Commission économique pour l'Europe

Forum mondial de la sécurité routière**Groupe d'experts de la signalisation routière****Dix-neuvième session**

Programme de travail :**Adoption du rapport final par le Groupe d'experts****Propositions d'amendements aux annexes 1 et 3****Révision****Communication du secrétariat et du Président**

1. On trouvera dans le présent document la synthèse des observations, ainsi que des propositions de modifications supplémentaires ou de corrections du texte, émanant des experts, ainsi que du secrétariat, à propos du document ECE/TRANS/WP.1/GE.2/2018/4/Rev.1, dans lequel étaient proposés des amendements aux annexes 1 et 3 de la Convention.
2. Les observations et corrections sont faites en mode « suivi des modifications ».

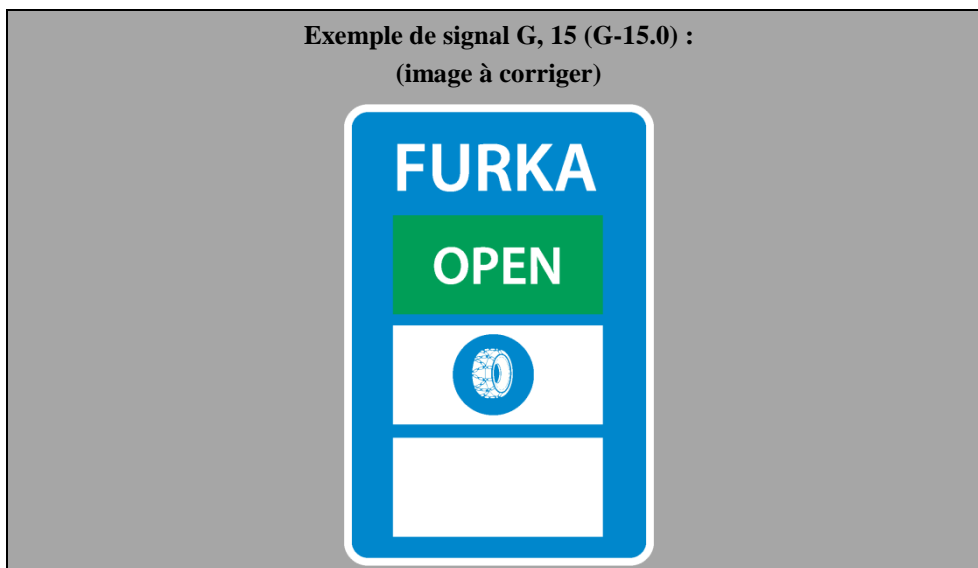
Les ~~panneaux~~ **rectangles** 1, 2 et 3 sont amovibles.
